Oggetto: Procedimento di Valutazione dell’Impatto Ambientale (V.I.A.) e di Autorizzazione Unica (A.U.) ai sensi del D.Lgs. 152/2006 e L.R. 11/2011, inerente al progetto per la realizzazione di un impianto per il recupero di rifiuti inerti non pericolosi provenienti da costruzioni, demolizioni e scavi nel Comune di Taurisano, località “Marasculè”, proponente A. Tarantino s.r.l. – INVIO DOCUMENTAZIONE INTEGRATIVA.

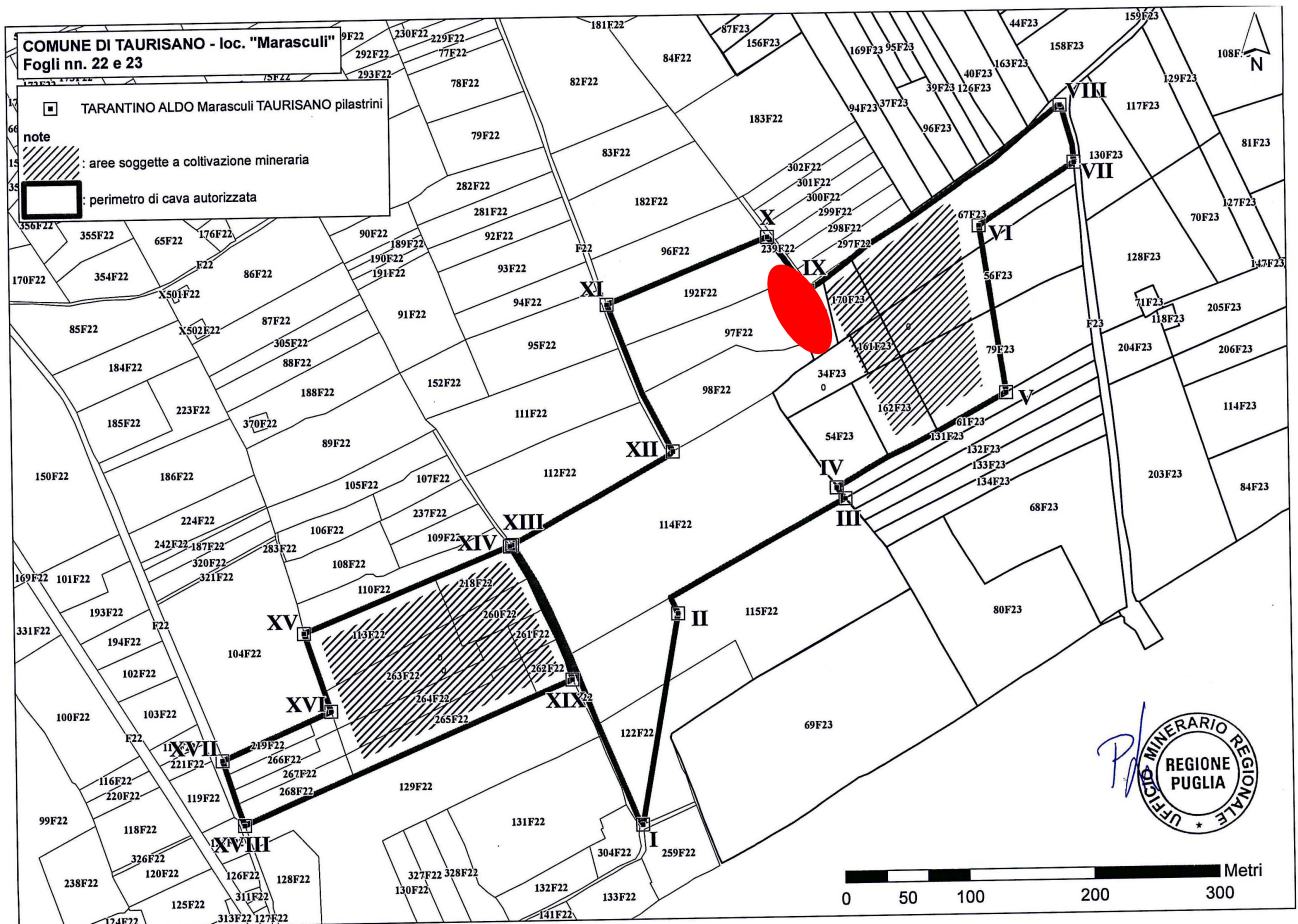
- per quanto riguarda la richiesta di piano di coltivazione aggiornato si osserva che l'Atto Dirigenziale n. 137 del 08/06/2017 con cui la Regione Puglia ha autorizzato l'ampliamento della cava, ossia l'attuale coltivazione di cava, (allegato al presente progetto) contiene la seguente planimetria.

Indicando la posizione dell'impianto in progetto si osserva che è situato all'interno del perimetro di cava autorizzata, non ricade nelle aree interessate dalla coltivazione, ma in una pertinenza di cava, in cui inoltre è già presente anche l'impianto fisso di frantumazione/vagliatura. Non occorre quindi un aggiornamento del piano di coltivazione dato che l'area non è autorizzata ad essere coltivata. Analogamente il piano di recupero sarà realizzato come attualmente previsto/autorizzato.

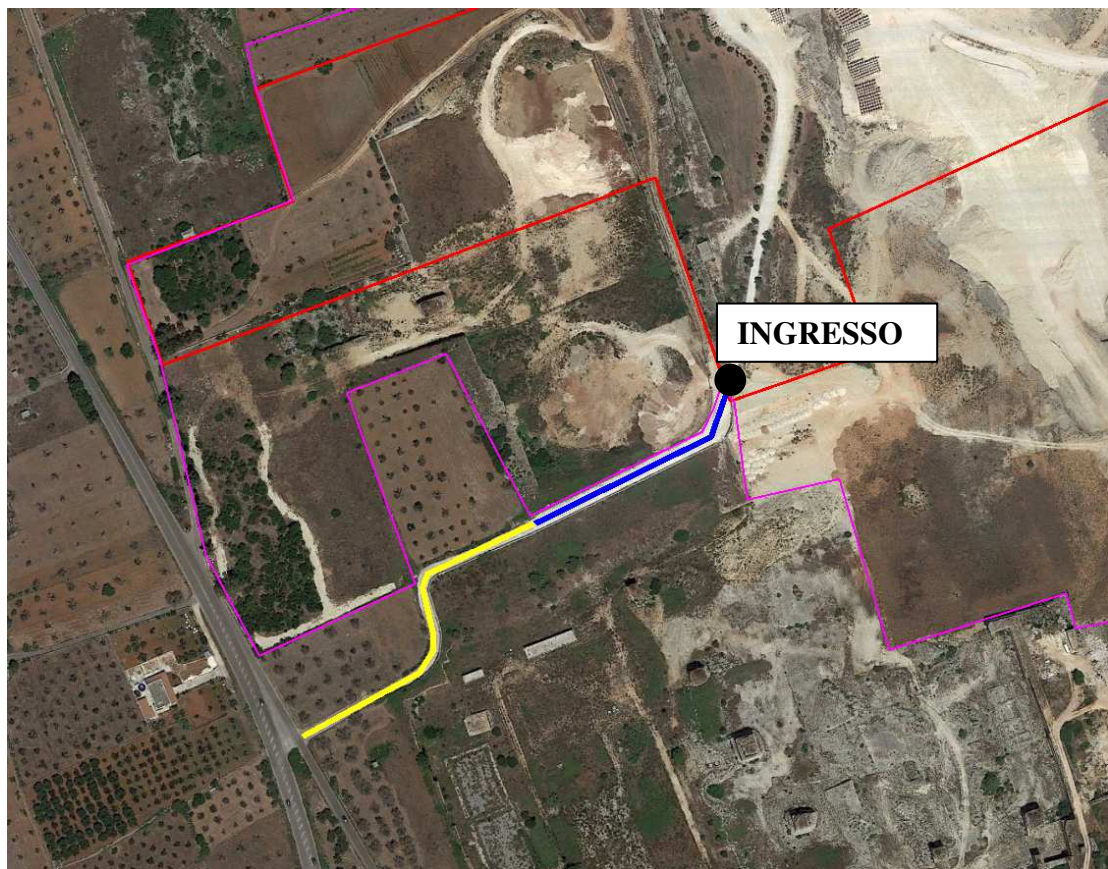
- la valutazione delle polveri aerodisperse (ALL. M) non necessita di aggiornamento in quanto considerava già tutte le attività attualmente presenti più quella in progetto all'interno del sito produttivo ed ha ottenuto il parere positivo di del Centro Regionale Aria (CRA) di ARPA Puglia con nota prot. ARPA n. 85696 del 09/12/2020;
- per quanto riguarda l'area destinata a lavaggio delle ruote dei mezzi si riporta nella figura seguente la foto satellitare relativa all'accesso al sito produttivo.

Si osserva che al di fuori del cancello di accesso al sito, attualmente è presente un tratto di strada sterrata (linea blu) lungo circa 140 metri. Siccome la strada presente all'interno della proprietà è realizzata in stabilizzato rullato, quindi non contenente fango, sarebbe non solo inutile, ma addirittura controproducente bagnare le gomme dei mezzi in uscita dal sito che, percorrendo prima il tratto sterrato (linea blu) e poi quello bitumato (linea gialla), andranno sicuramente a produrre polveri e imbrattamento;
